Modulo per la presentazione delle osservazioni per i piani/programmi/progetti sottoposti a procedimenti di valutazione ambientale di competenza statale

ID: Codice procedura (ID_VIP/ID_MATTM): 12691

“Progetto di un impianto eolico denominato "Pitigliano" ubicato nei comuni di Pitigliano (GR) e Sorano (GR) costituito da 20 (venti) aerogeneratori di potenza nominale 7,0 MW per un totale di 140,0 MW con relative opere connesse ed infrastrutture indispensabili”

TESTO DELLE OSSERVAZIONI

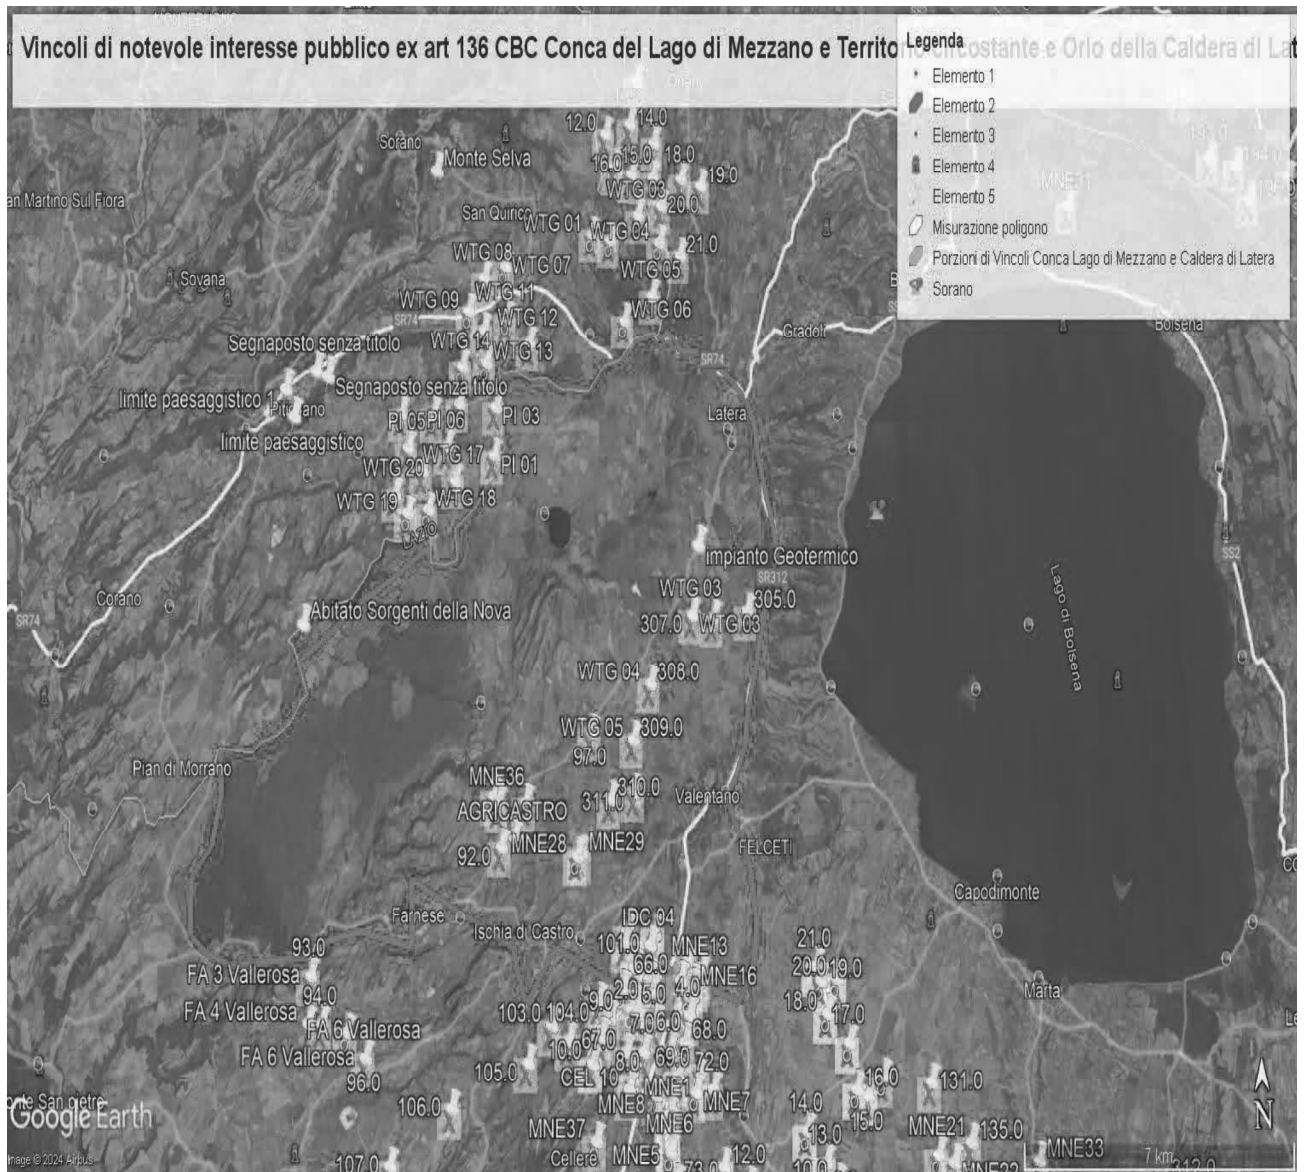
Al contrario si evidenzia che l'impianto eolico industriale citato non solo ricadrebbe con tutti e 20 gli aerogeneratori all'interno delle fasce di rispetto di 3 km di due vincoli paesaggistici di notevole interesse pubblico esistenti nella Regione Lazio e con una parte di essi nel vincolo paesaggistico del Centro abitato di Sorano (GR) quindi in aree non idonee all'installazione di impianti di energia rinnovabile. Addirittura, alcuni aerogeneratori sarebbero ubicati a poche centinaia di metri dai perimetri dei due vincoli paesaggistici laziali ex art 136 del CBC.

Come è illustrato nell'immagine si ribadisce che l'impianto industriale "Pitigliano" ricade completamente all'interno delle fasce di rispetto dei due vincoli di notevole

IMMAGINE n. 2 Impianto eolico industriale “Pitigliano” e distanze aerogeneratori dai Vincoli della Conca del Lago di Mezzano...

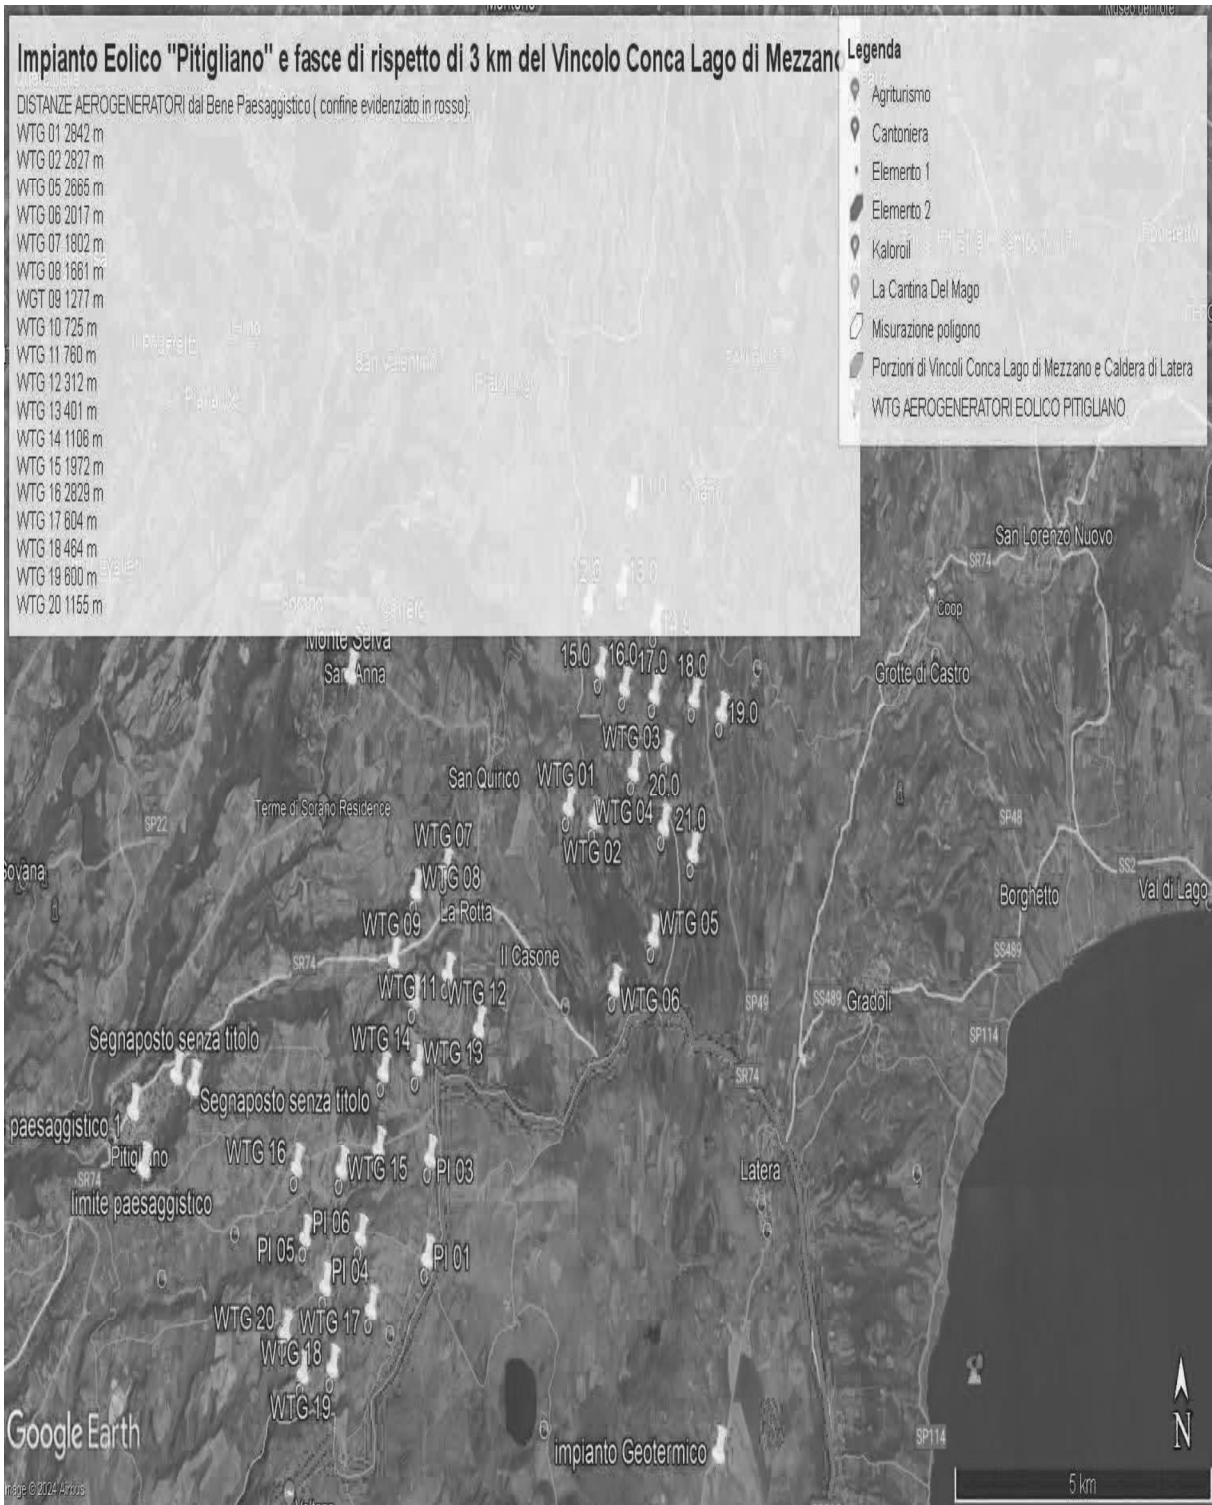
Inoltre, come sostiene la Proponente parte dell'impianto si verrebbe a trovare a 3,5 km dal centro abitato di Sorano. Infatti, tre degli aerogeneratori WTG 08, 09, 10 sono addirittura all'interno delle fasce di rispetto dei 3 km del suo vincolo paesaggistico di notevole interesse pubblico ex art 136 del CBC. Si evidenzia che così si crea

interesse pubblico e lambisce quelle di un terzo vincolo e quindi come affermato dal Consiglio di Stato nelle sentenze citate, l'impianto è insediato in area non idonea ai sensi dell'art. 20 comma 8 lettera c quater del D.Lgs. n. 199/2021 e ss.mm.ii al contrario di quanto sostiene la proponente.
